REPORTE TÉCNICO

**INSPECCIÓN AMBIENTAL
PLAN DE EXPANSIÓN CHILE LT 2X500 KW CARDONES-POLPAICO
COQUIMBO**

CORPORACIÓN NACIONAL FORESTAL

**JULIO
2019**

Fotografía 3

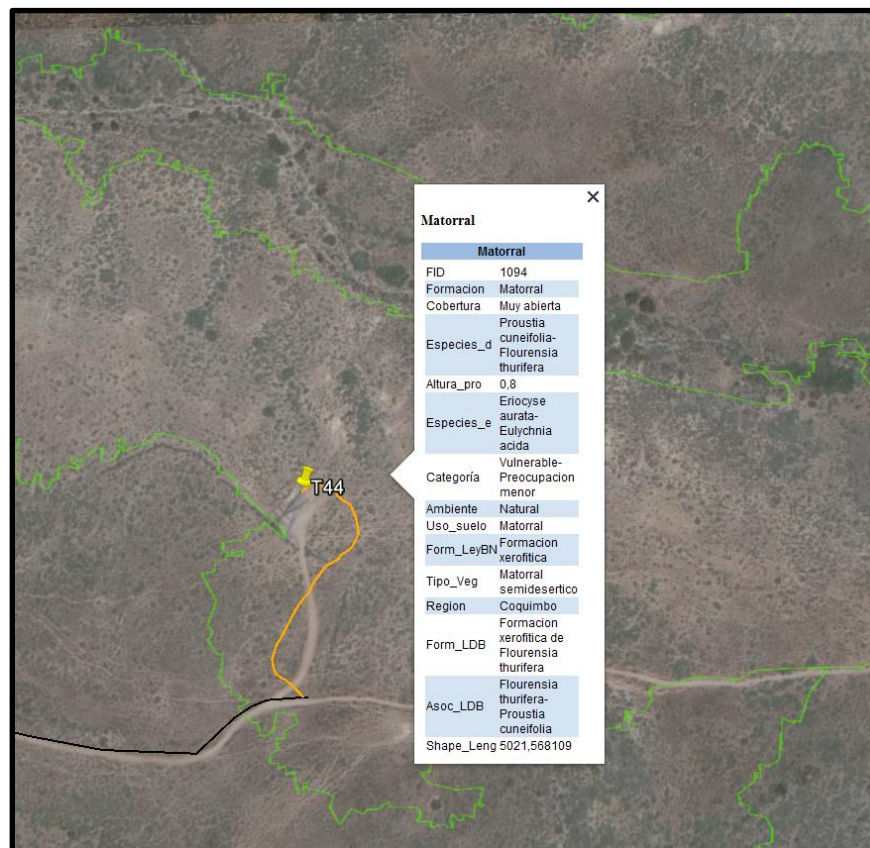
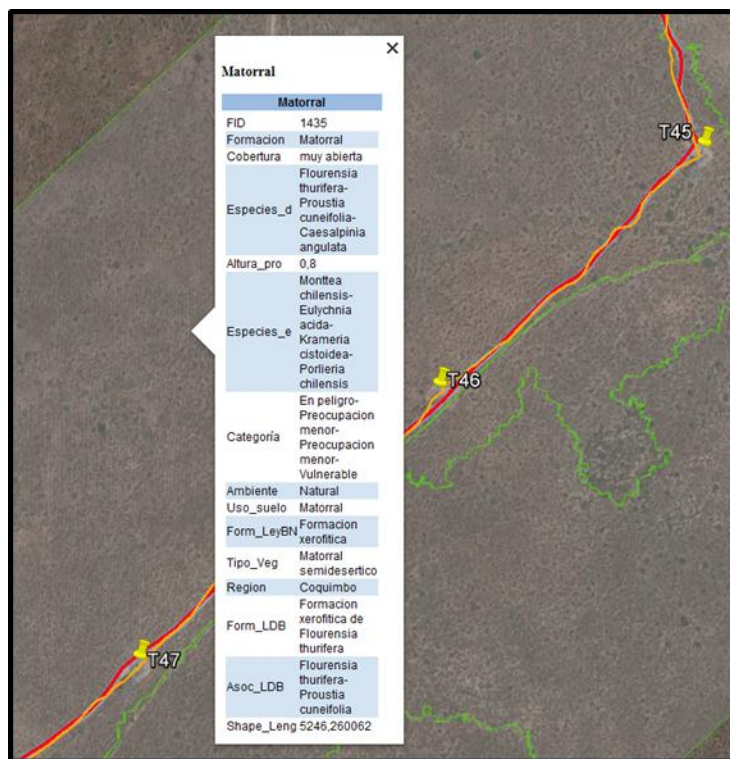
<p>Hecho(s) Constatado(s):</p> <ul style="list-style-type: none"> - Se constató un camino de 5m de ancho no contemplado en la RCA 1608/2015 entre las torres 48 y 49 sobre una formación xerofítica. - Se sobrevoló con dron el área de las torres 44, 45, 46 y 47. 	
<p>Observaciones:</p> <p>En análisis de gabinete de la documentación analizada y de los hechos constatados se pudo determinar lo siguiente:</p> <ul style="list-style-type: none"> - Por concepto de construcción de caminos y plataformas se constató la corta de 1,46 ha de Formaciones Xerofíticas (FX) sin tener el respectivo Plan de Trabajo para Formaciones Xerofíticas (PAS 151) aprobado sectorialmente por esta Corporación. - Se constató que los caminos de acceso que unen las torres 48 y 49, así como el camino para acceder a la torre 44 y a la torre 45 no se ajustan a lo aprobado en la RCA 1608, sin tener el respectivo Plan de Trabajo para Formaciones Xerofíticas (PAS 151) aprobado sectorialmente por esta Corporación.

Plataforma T44 construida sobre una FX y camino no aprobado por RCA construido sobre FX, de color naranja, corresponde al camino proyectado.

Fotografía 5

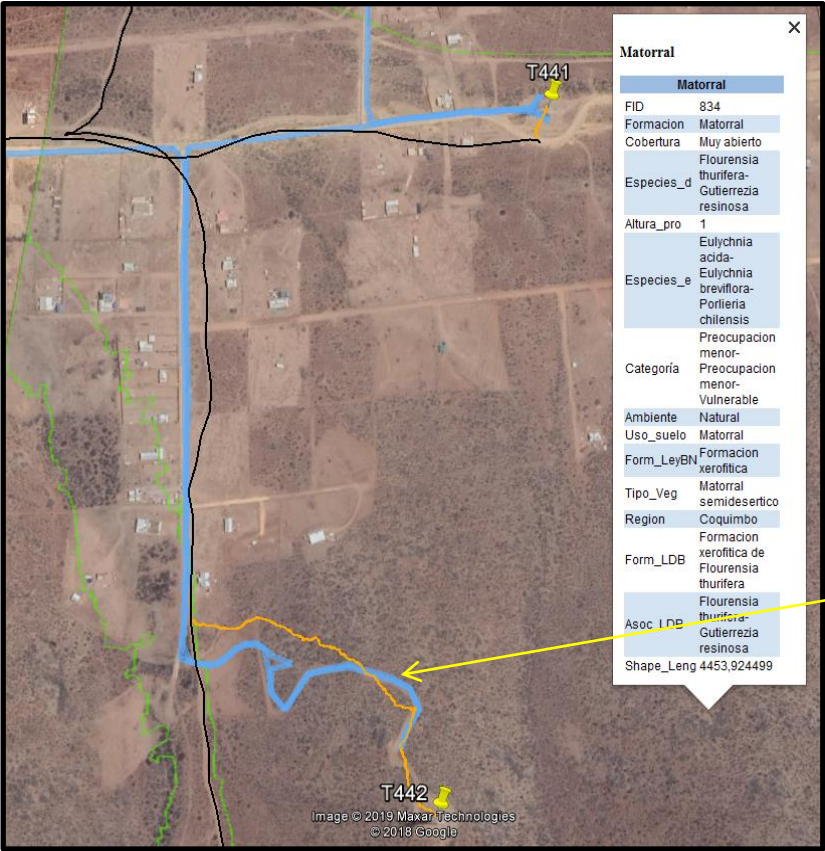
Descripción de medio de prueba: Caminos de acceso a T439 y T440 no aprobados por RCA y construidos sobre FX, de color naranja, corresponde al camino proyectado.

Fotografía 7

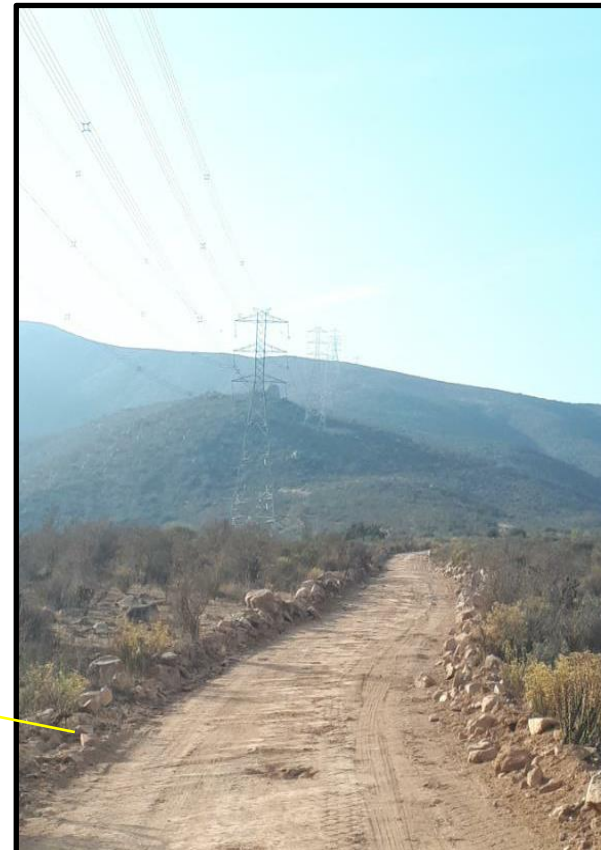
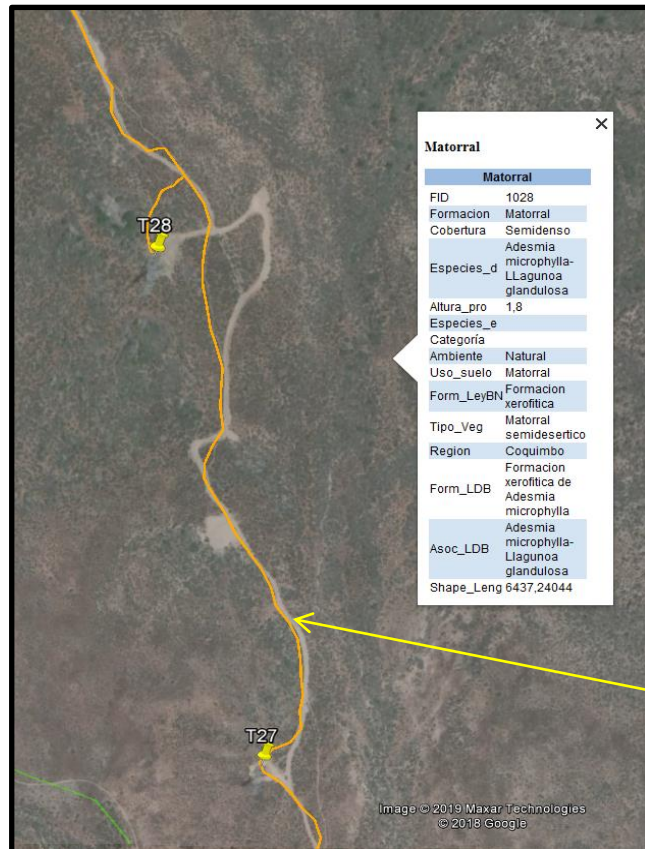
Descripción de medio de prueba: Camino de acceso torre a T34 no aprobado por RCA, de color naranja, corresponde al camino proyectado.

Fotografía 8

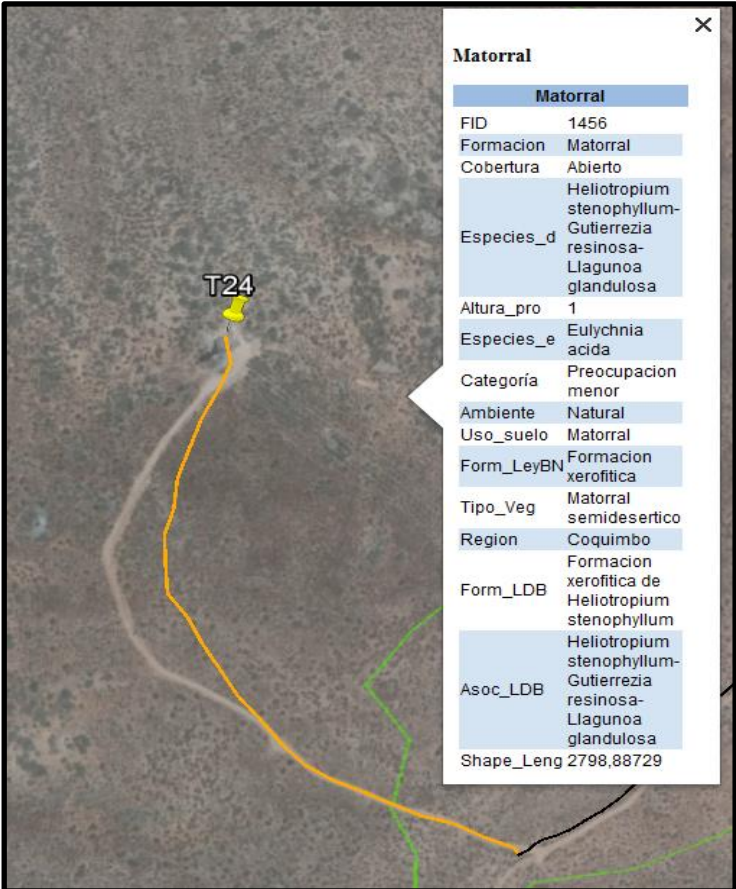
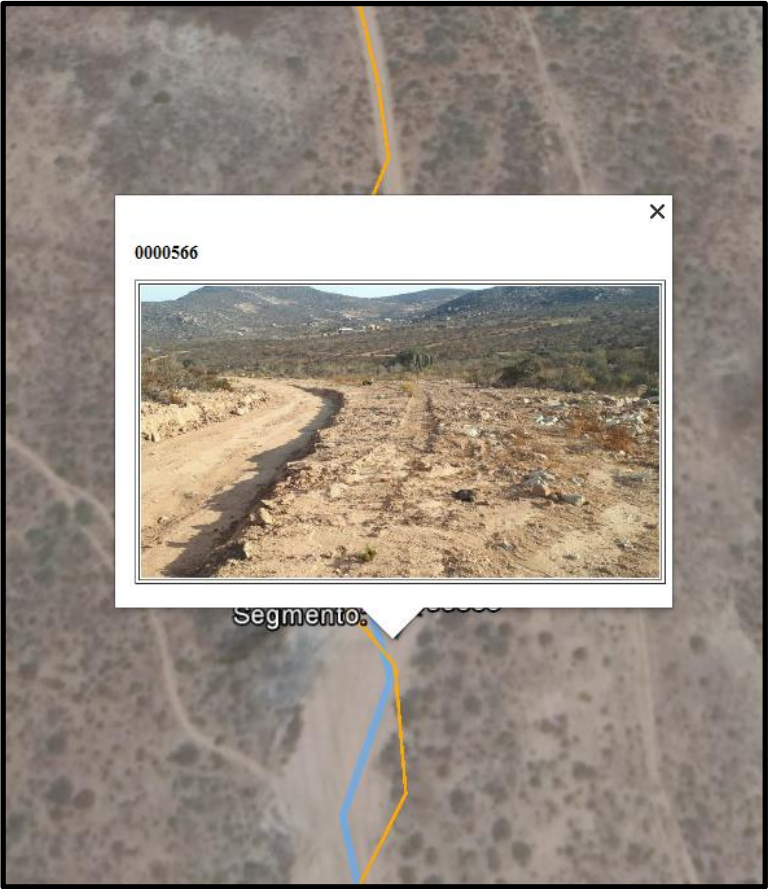
Descripción de medio de prueba: Camino de acceso T27 y T28 no aprobado por RCA. De color naranja, corresponde al camino proyectado.

Fotografía 10

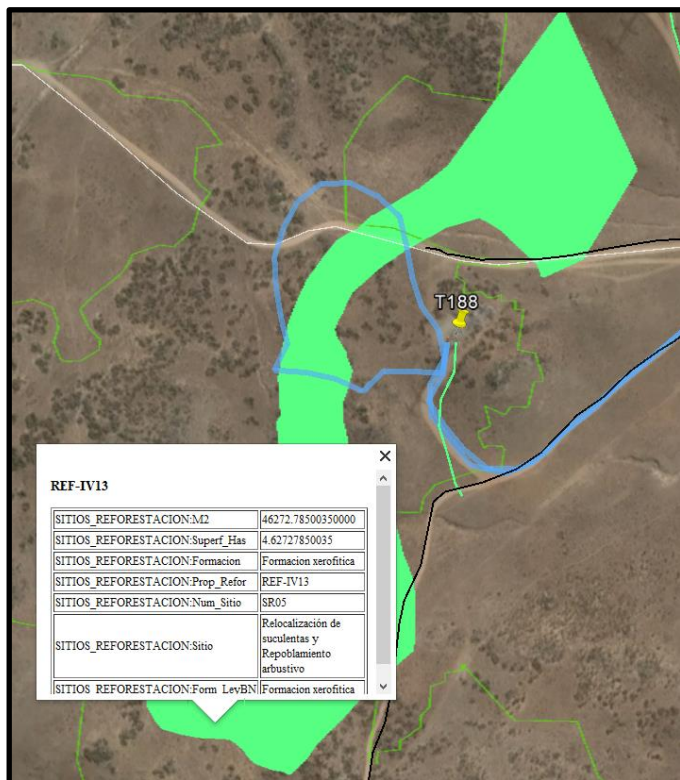
Descripción de medio de prueba: Fotografía de Sitio de relocalización de suculentas y repoblamiento arbustivo REF-IV13, donde no existen actividades, de color naranja corresponde al camino proyectado, azul, el recorrido de los fiscalizadores y negro el camino existente.

Fotografía 11

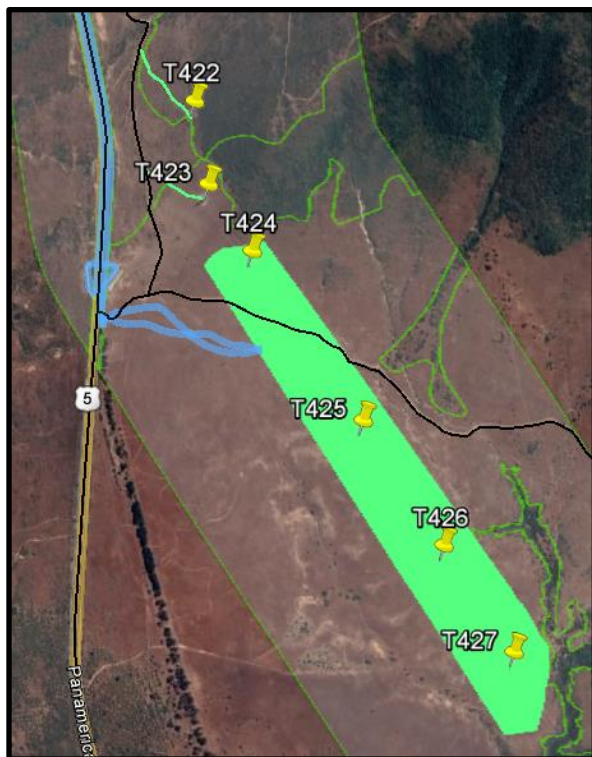
Descripción de medio de prueba: Fotografía de Sitio de relocalización de suculentas y repoblamiento arbustivo REF-IV10, donde no existen actividades, de color naranja corresponde al camino proyectado, azul, el recorrido de los fiscalizadores y negro el camino existente.

Fotografía 22.

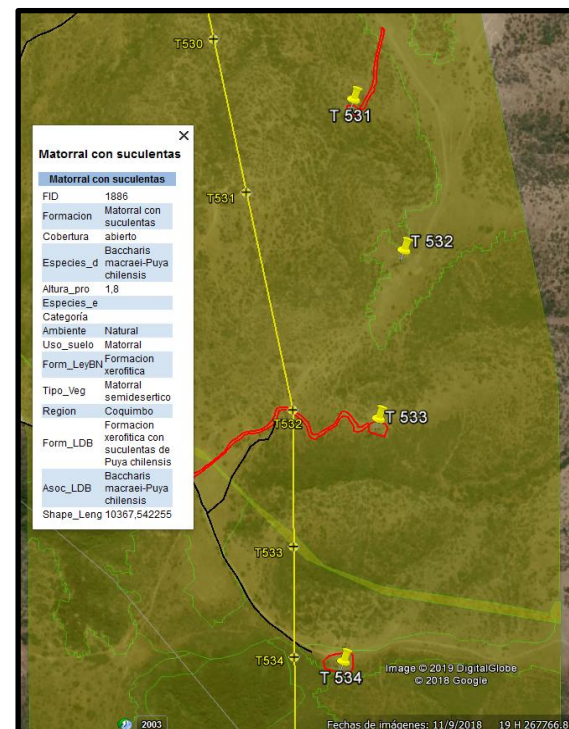
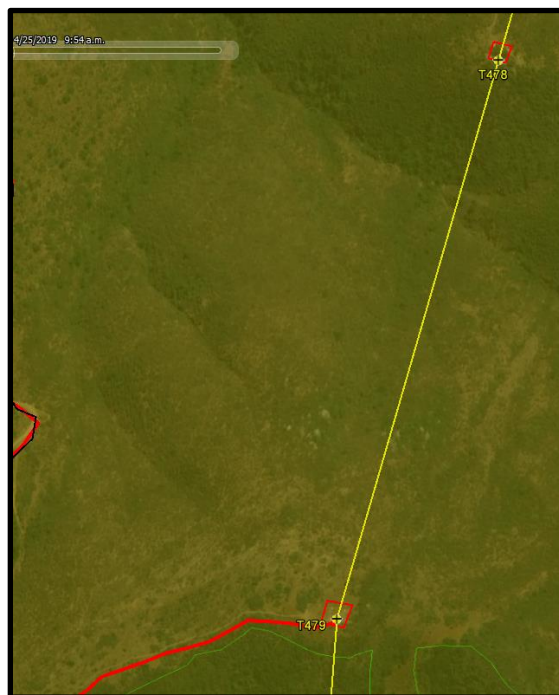
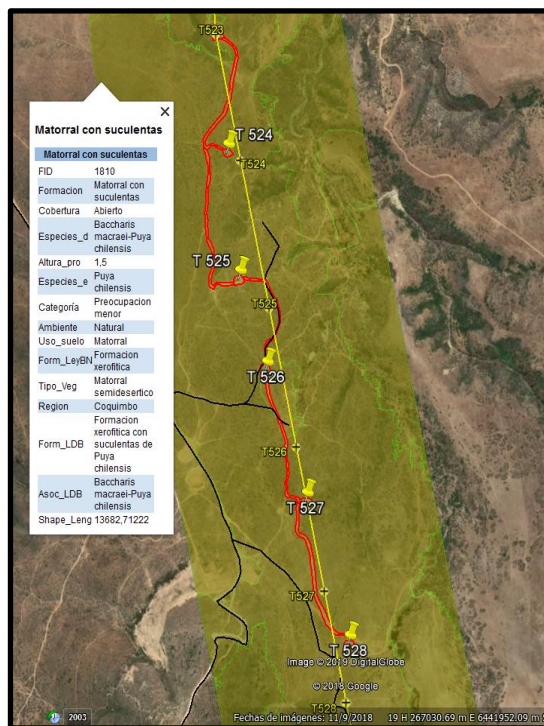
Hecho(s) Constatado(s): <ul style="list-style-type: none"> Se constató una variante respecto de lo aprobado en la RCA N°1608/2015 que va desde la torre 522 hasta la torre 534 que no presenta consulta de Pertinencia al SEA y que tiene construidos sus respectivos caminos de acceso a las torres señaladas. Adicionalmente se constató que los caminos de acceso a las torres 528 y 532 corresponden a caminos existentes. Se constató que la torre 479 se encontraba construida al igual que su respectivo camino de acceso sobre una formación xerofítica. Cristian Rodríguez (encargado ambiental

Fotografías aérea donde se observa la localización final de las torres referidas (numeración de torres en blanco). Las torres fueron construidas sobre formación xerofítica.
